Hvidbog

Lokalplan nr. 1143 / Kommuneplantillæg nr. 23 – Solcelleanlæg mellem Vestmotorvejen og Sorøvej

Hvidbog – lokalplan nr. 1143, kommuneplantillæg nr. 23

Figur. Udviklingsområder beliggende i OSD - solcelleanlæg ved Slagelse

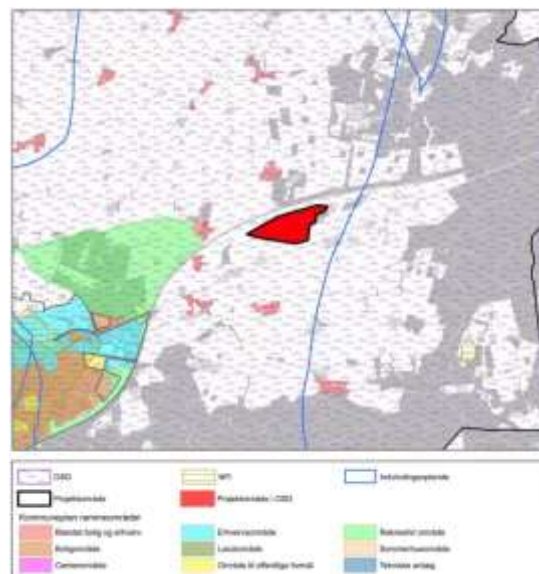
Derudover skal der i kommuneplantillæggets redegørelse indarbejdes en planlægningsmæssig begrundelse for hvorfor en bynær placering af det konkrete tekniske anlæg ikke er mulig.

Naturstyrelsens vejledende udtalelse om opsætning af solenergianlæg bør i lighed med andre tekniske anlæg, som ikke er afhængig af en placering i det åbne land, placeres i tilknytning til byområder, jf. by og landzoneprincipperne. I de konkrete tilfælde, hvor en bynær placering ikke er

mulig, skal der for planforslag for tekniske anlæg, som ønskes placeret i det åbne land, redegøres for den foreslåede placering.

Den planmæssige begrundelse for, hvorfor en bynær placering i dette tilfælde ikke er mulig er, at Slagelse Kommune ikke ønsker solcelleanlæg af denne størrelse placeret bynært. Placeringen af 33 ha solcelleanlæg i eksisterende byområder eller i tilknytning hertil, kan skabe en u hensigtsmæssig barriere mellem bymidter og andre bymidteafhængige anvendelser, som grundet en bynær placering af det påtænkte solcelleanlæg, kan blive placeret i byernes periferi. Dette kan på sigt skabe en usammenhængende bystruktur, præget af livløse solcelle-områder og afkoblede byanvendelser.

Der gives flere alternative placeringer, som ligger udenfor OSD og i passende afstand til byer. Dog vægtes det højt, at dette konkrete områdes landskabelige værdi er lav pga. af Vestmotorvejen og at området har karakter af 'restområde' mellem to veje. En mere bynær placering ved Slagelse ville ikke ændre områdets status som

<p>OSD, dertil vurderes det, at anlægget er for stort til en bynær placering. I forbindelse med udarbejdelse af lokalplaner for området, bør der indarbejdes bestemmelser, der sikrer, at de planlagte aktiviteter ikke udgør en trussel mod grundvandet (Jf. lokalplanforslaget for området).</p> <p>På baggrund af disse begrundelser findes der ikke anledning til alternative placeringer.”</p>
<p>Vejdirektoratet bemærker, at deres høringssvar i forbindelse med foroffentlighedsfasen er indarbejdet i kommuneplantillægget og lokalplanforslaget</p>	<p>Bemærkningen fører ikke til ændringer.</p>
<p>Vejdirektoratet bemærker at kommuneplantillægget og lokalplanens bestemmelser tilgodeser nuværende eller fremtidige vejforhold og –interesser, og bestemmelserne anses derfor for forhandlet med Slagelse Kommune, således at disse ikke kan ændres uden en fornyet høring af Vejdirektoratet.</p> <p>I bemærkningen refereres kommuneplantillægget og lokalplanens bestemmelser.</p>	<p>Bemærkningen fører ikke til ændringer.</p>

KORTBILAG 2 Arealanvendelseskort Lokalplan nr. 1143

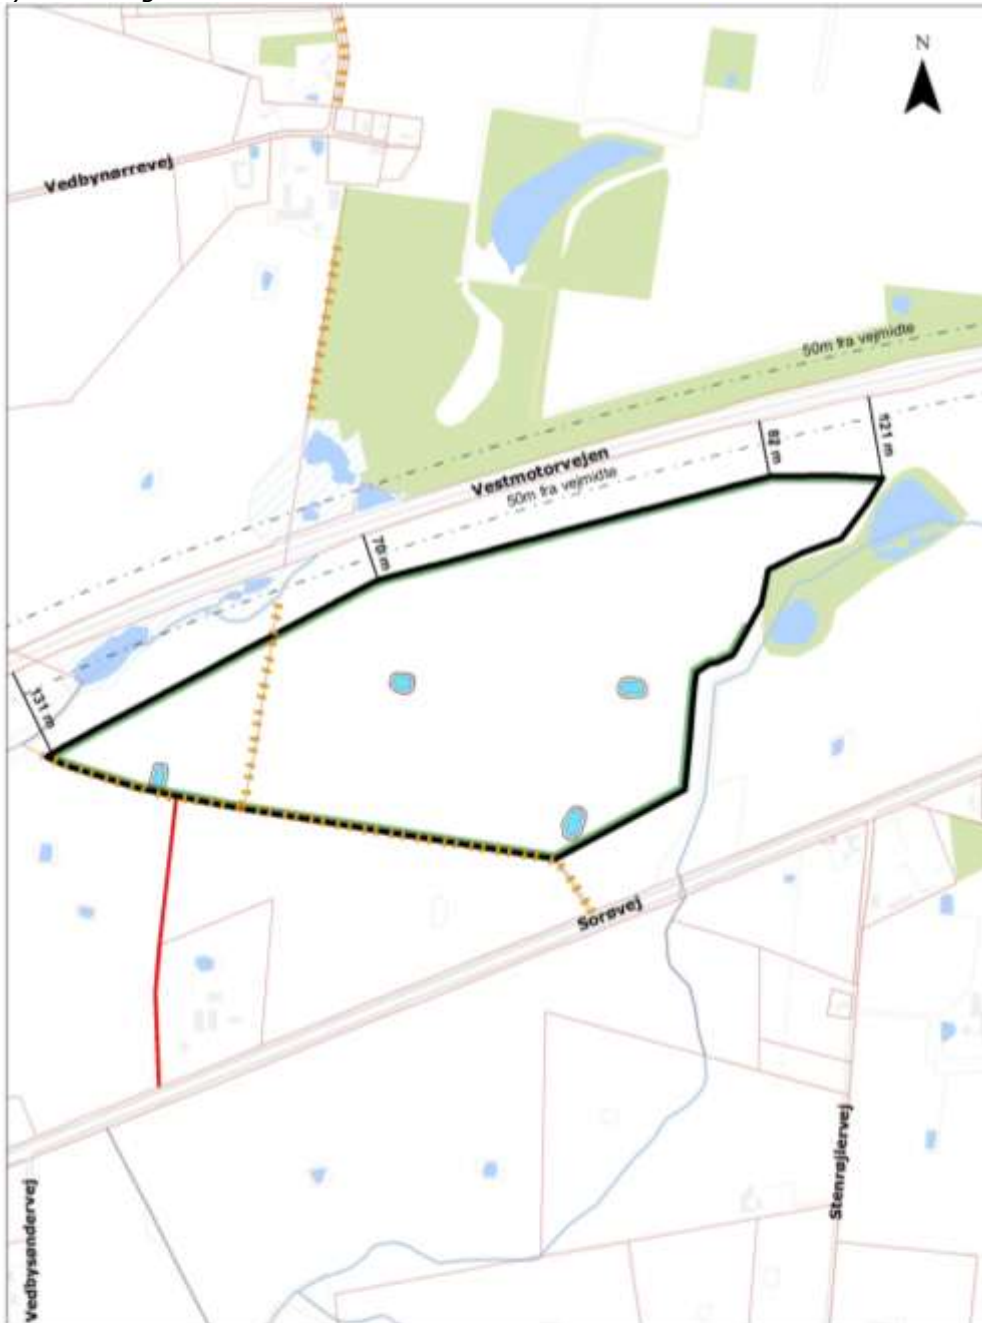
<p>Vejdirektoratet bemærker, at afgrænsningen af lokalplanområdet i Bilag A med angivelse fotostandpunkter og retning ikke stemmer overens med lokalplanafgrænsningen på øvrige lokalplankort og ønsker lokalplanafgrænsningen på luftfotoet i bilag A rettet til.</p>	<p>Bemærkningen imødekommes idet lokalplanafgrænsningen rettes til på luftfoto i bilag A.</p> <p>En fejl i nummereringen af fotostandpunkt 2 og 3 på luftfotoet i Bilag A gør, at der ikke er overensstemmelse mellem fotostandpunkt 2 og 3 og de tilhørende visualiseringer i bilag A.</p> <p>Følgende rettes: Nummereringen af fotostandpunkt 2 og 3 rettes således at fotostandpunkt 2 i lokalplanforslaget ændres til fotostandpunkt 3 i den endelige lokalplan og fotostandpunkt 3 i lokalplanforslaget ændres til fotostandpunkt 2 i den endelige lokalplan.</p>
<p>Vejdirektoratet ønsker at der i tekst og på kortbilag 2 angives afstand til vestmotorvejens skel samt at vejbyggelinjen i forhold til Vestmotorvejen fremgår af kortbilag 2.</p>	<p>Bemærkningen imødekommes idet der på kortbilag 2 tydeligt markeres afstand fra lokalplanens nordlige grænse til Vestmotorvejens skel. Samtidig indsættes vejbyggelinjen i forhold til Vestmotorvejen på kortbilag 2. Det nye kortbilag 2 fremgår af hvidbogens side 5.</p>

På kortbilag A er den nordlige lokalplanafgrænsning mod Vestmotorvejen ikke identisk med den lokalplanafgrænsning, som er vist på øvrige lokalplankort. Lokalplanafgrænsningen på bilag A bør derfor tilrettes.

Vejdirektoratet finder, at lokalplanafgrænsningen mod Vestmotorvejen ikke er tydelig målsat. Vejdirektoratet opfordrer derfor til, at der i tekst og særlig på kortbilag 2 angives afstand fra lokalplanområdets nordlige afgrænsning til Vestmotorvejens skel og til andre pejlemærker i landskabet. På det

samme kort kan den tinglyste vejbyggelinje på 50 meter målt fra Vestmotorvejens midte endvidere indtegnes.

Nyt kortbilag 2
